Commissione Tecnica di Verifica dell’Impatto Ambientale – VIA e VAS

Parere n. 72 del 5.03.2021

Progetto:	<p><i>Variante ex Art. 169 D.Lgs n. 163/2006</i></p> <p><i>“Superstrada Pedemontana Veneta. Lotto 3 Tratta D - Variazione progettuale dal km 85+600 al km 85+900 e dal km 83+200 al km 84+200”.</i></p> <p><i>Eliminazione cavalcavia Via Campagnola e realizzazione Rotatoria su Via Arcade S.P. 56</i></p> <p><i>IDVIP: 5746</i></p>
Proponente:	<p><i>Regione Veneto</i></p>

Planimetria generale: in blu il Progetto approvato, in rosso gli elementi nuovi ed in giallo quelli eliminati

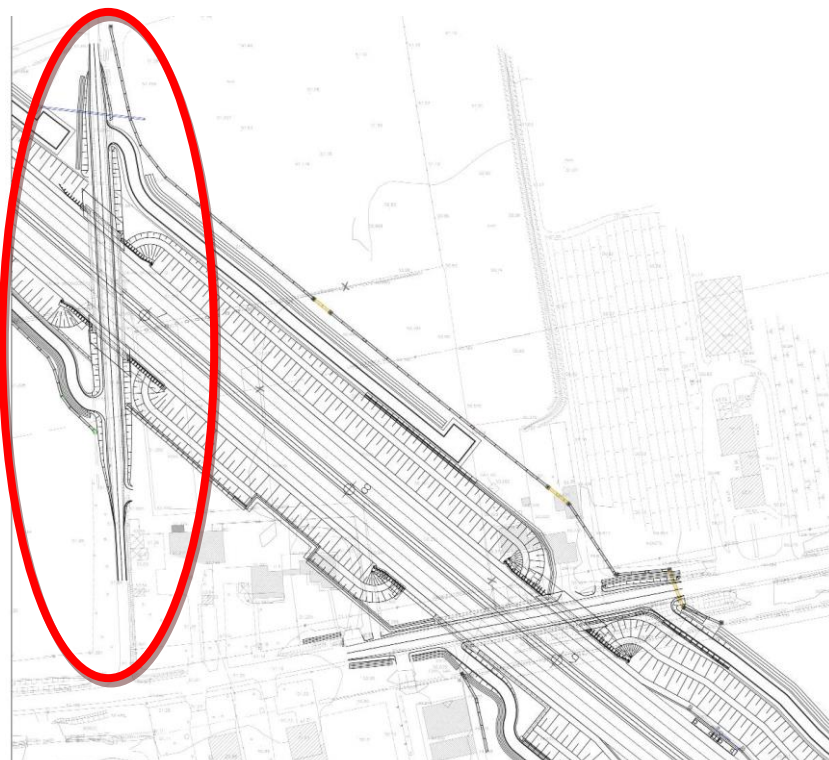
Sebbene non esplicitato dal Proponente, la “Eliminazione cavalcavia Via Campagnola” ha carattere **non**

localizzativo in quanto “variante di tracciato delle opere lineari contenute nell'ambito del corridoio individuato in sede di approvazione del progetto ai fini urbanistici”. Per le medesime ragioni, la “Realizzazione rotatoria su Via Arcade S.P. 56” assume carattere **localizzativo**.

Planimetria di progetto in variante - Viabilità di collegamento via Campagnola a via Molinella

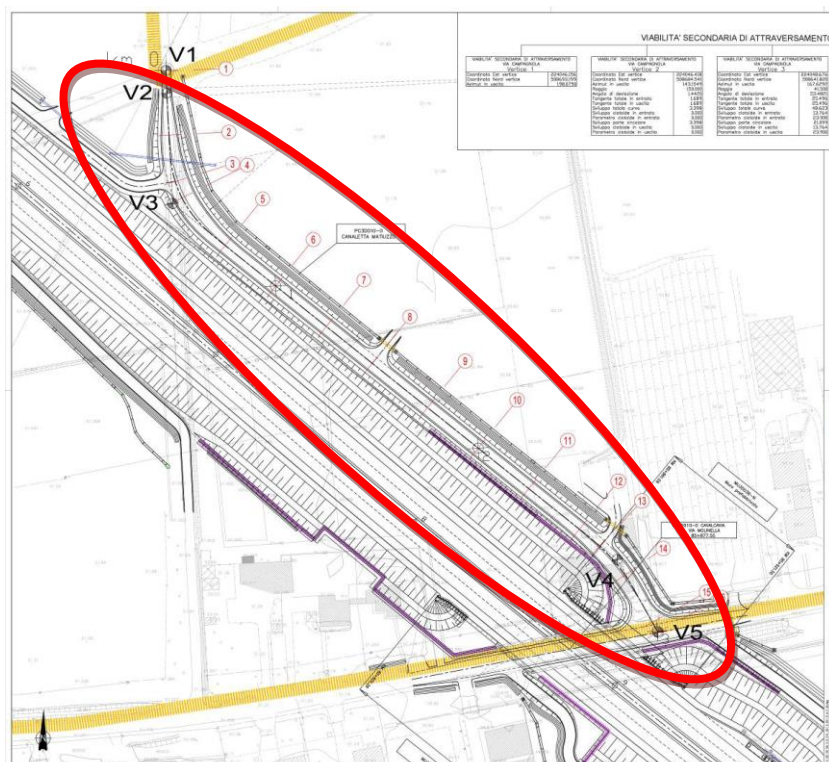
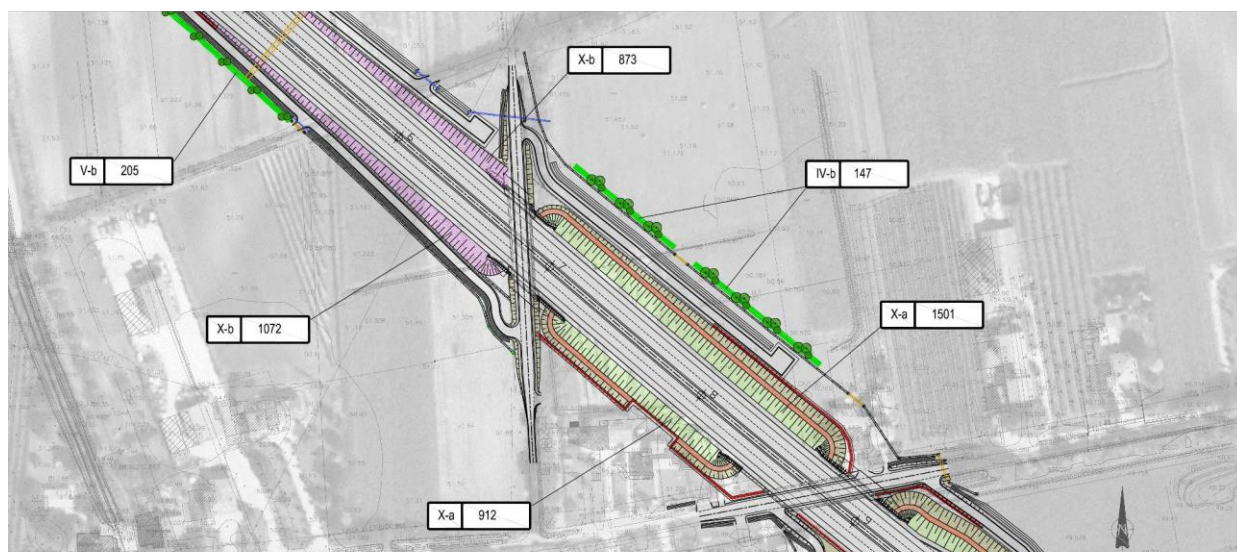
La nuova soluzione proposta in variante prevede l'eliminazione del cavalcavia di via Campagnola CA3D009-0 e la geometrizzazione di una viabilità a nord della SPV, pressoché parallela alla Superstrada, di collegamento con la vicina via Molinella, insistente sul CA3D010-0 e sulla VA3D015-0, come rappresentato nelle planimetrie di seguito riportate.

Il nuovo asse stradale ha sezione trasversale pari a 6.50m, con banchine da 0.50m e corsie da 2.75m e sviluppo longitudinale di circa 300m.

Il profilo altimetrico si attesta in rilevato con altezze del corpo stradale di circa 1.00m sopra il piano campagna nel tratto parallelo a SPV e di collegamento alle quote della viabilità esistente di via Campagnola a nord-ovest ed alle quote di progetto della viabilità VA3D015-0 di via Molinella a nord-est.

In seguito all'inserimento del nuovo asse stradale di via Campagnola è stato rivisto il sistema di smaltimento delle acque meteoriche, insistenti sulla nuova piattaforma stradale. D'altro canto, il prolungamento dell'asse 5 della Viabilità di Continuità e Collegamento allo Svincolo di Povegliano e l'inserimento della nuova rotatoria comportano la definizione di un nuovo tratto di rete di drenaggio rispetto al Progetto Esecutivo, mantenendo comunque la stessa tipologia di smaltimento.

Planimetria di progetto in variante – interventi di mitigazione

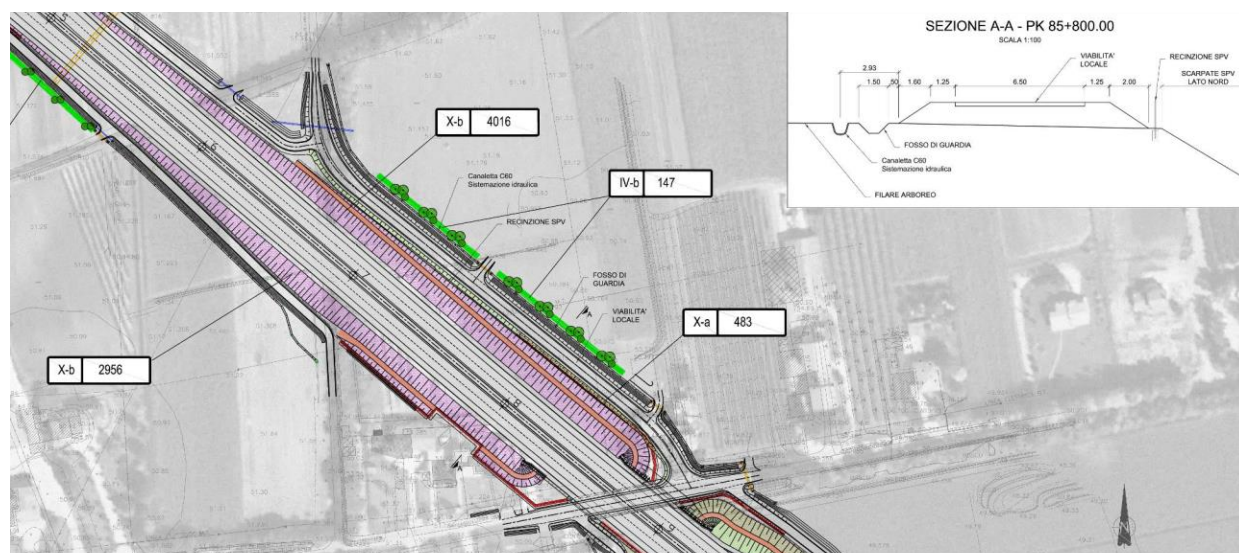
Dall’immagine riportata in seguito si osserva come le opere di mitigazione ambientale non subiscono alcuna variazione rispetto a quelle approvate in fase di progettazione esecutiva.

Planimetria di progetto in variante

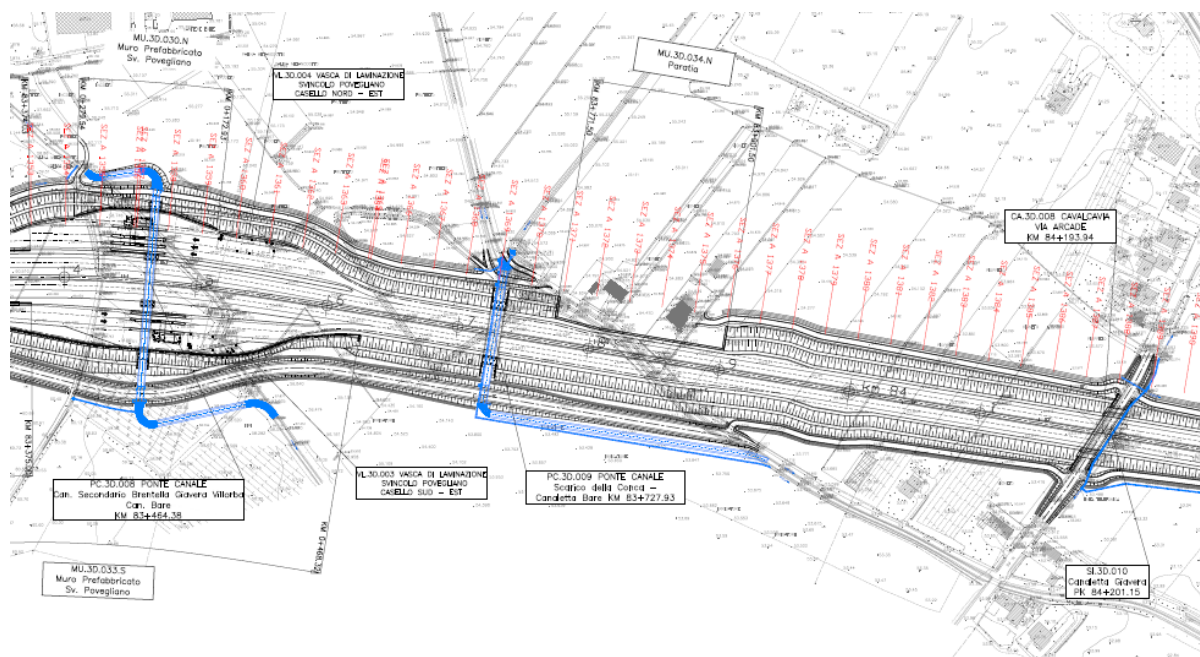
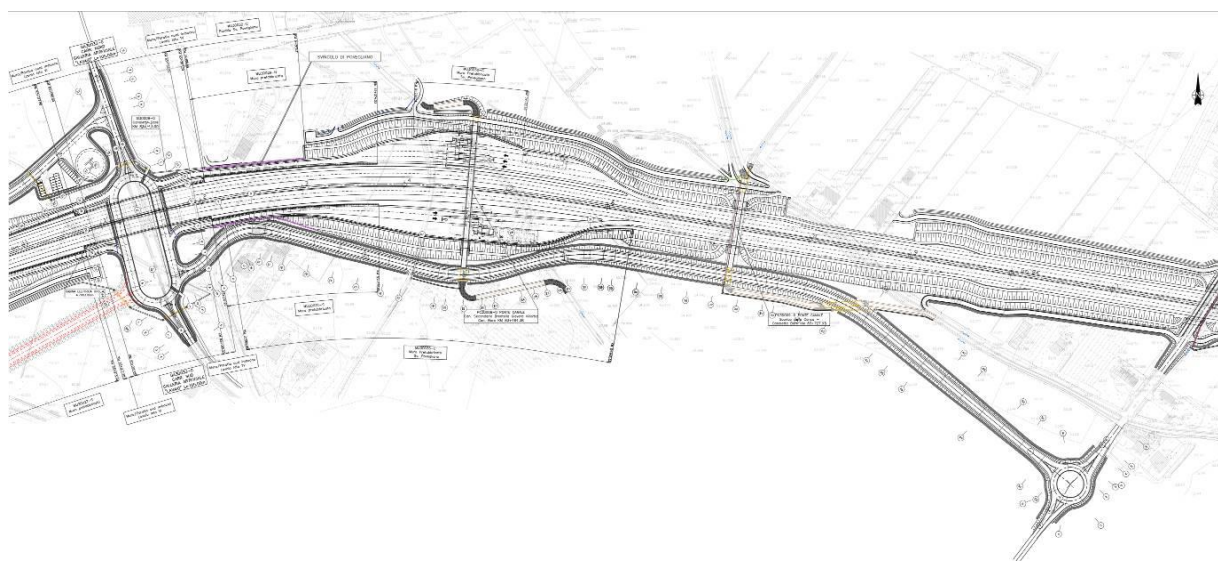
La viabilità si sviluppa per quasi tutta la sua lunghezza in sovrapposizione all'asse 5 previsto nel progetto Esecutivo approvato. All'altezza della sez.40, circa a 610 m dalla rotatoria sopra la galleria artificiale “Lavaio”, (pk 83+800 dell'asse di SPV), la nuova viabilità vira per raccordarsi con la nuova rotatoria di progetto su via Arcade (SP56). Lo sviluppo della viabilità sarà di 961,73 m, contro i 774,87 m del Progetto Esecutivo approvato.

La sezione stradale dell'asse 5 mantiene la medesima geometria del Progetto esecutivo approvato, tipo F2 "Extraurbana" (sezione m 8,5). La sezione stradale del sistema della continuità e collegamento allo Svincolo di Povegliano, a differenza del progetto esecutivo approvato, mantiene sempre la stessa larghezza fino al raccordo della stessa sulla rotatoria di progetto su SP56 (via Arcade).

Planimetria stato attuale– sovrapposizione rotatoria su ortofoto

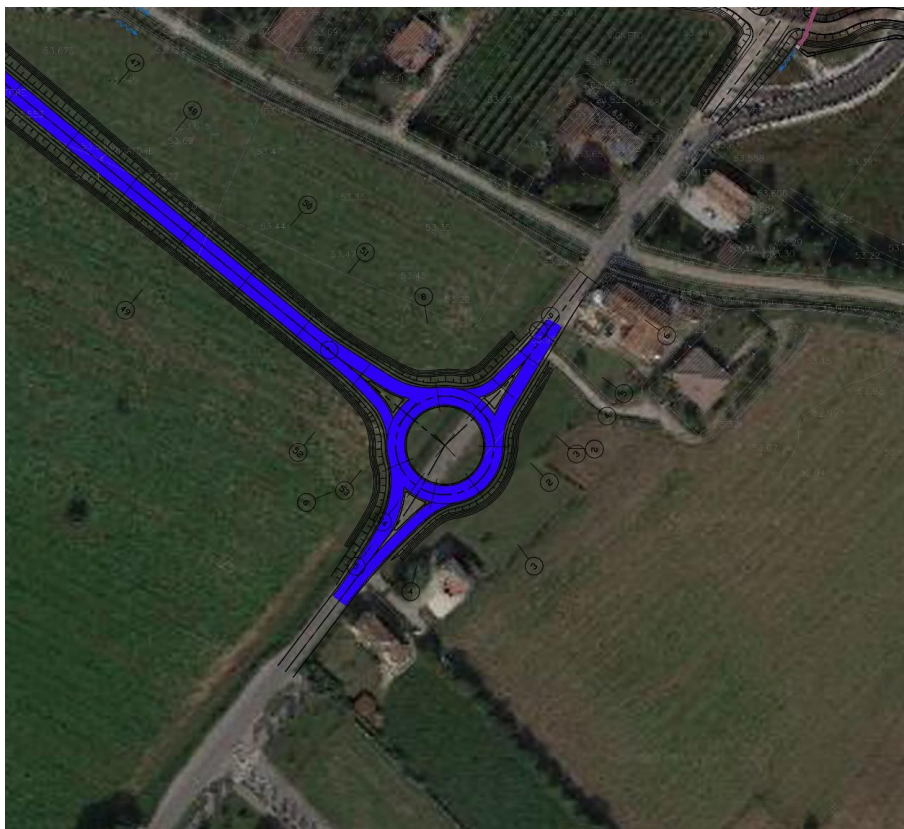
La rotatoria ha diametro esterno pari a 40.00m e corona giratoria pari a 7.00m, i bracci di ingresso sono organizzati ad una corsia di marcia di larghezza pari a 3.50m, mentre le uscite hanno larghezza pari a 4.50m.
